HENVENDELSER MODTAGET I HØRINGSPERIODEN

**FORSLAG TIL TILLÆG 1 TIL
LOKALPLAN 259
LILLE ISTEDEGADE-KARREERNE**

Høringssvar

Offentlig høringsperiode fra den 27. maj til den 24. august 2020.

Se angivelse af højdemarkeringer på side 2.

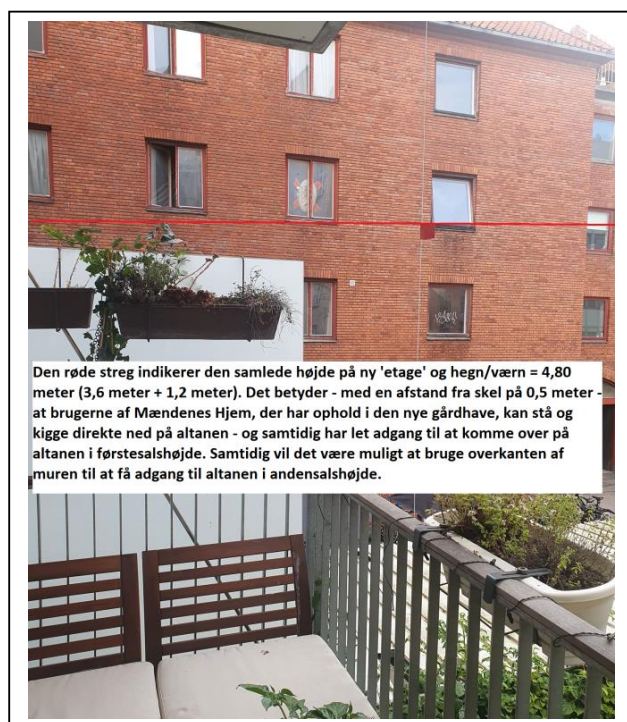
- højden på etagen udgør 3,6 meter
- der etableres et hegn/værn på 1,2 meter i skellet mod A/B Isted-Viktoria
- hegn/værn placeres 0,5 meter fra skellet mod A/B Isted/Viktora (i højden 3,6 meter til 4,8 meter)

Nærmeste nabo i A/B Isted-Viktoria er Istedgade 23, 1. tv. Deres altan starter i højden 2,94 meter. Det betyder, at toppen af den nye 'etage' på Mændenes Hjem ligger 0,66 meter over bunden af altanen, og med et hegn på 1,2 meter og en afstand til altanen på 0,5 meter, vil der være direkte indblik for en voksen person ned på altanen (muren slutter 1,86 meter over altanens bund). Samtidig vil der være ret let adgang til at komme over på altanen – både i førstesalshøjde og i andensalshøjde (hvor jeg selv bor).

Kunne der ikke i højere grad tages højde for retten til privatliv – både i forhold til indbliksgener og sikkerhed jævnfør risikoen for adgang til naboernes altaner og dermed tyveri/indbrud? En afstand på 0,5 meter er på ingen måde nok til at sikre retten til privatliv og følelsen af sikkerhed på egen altan/i eget hjem? I øvrigt fremgår afstanden på 0,5 meter ikke af høringsforslaget, men er oplyst af Mændenes Hjem. Den endeligt besluttede afstand til skel bør vel indarbejdes i lokalplansforslaget, så Mændenes Hjem ikke blot selv kan fastlægge denne?
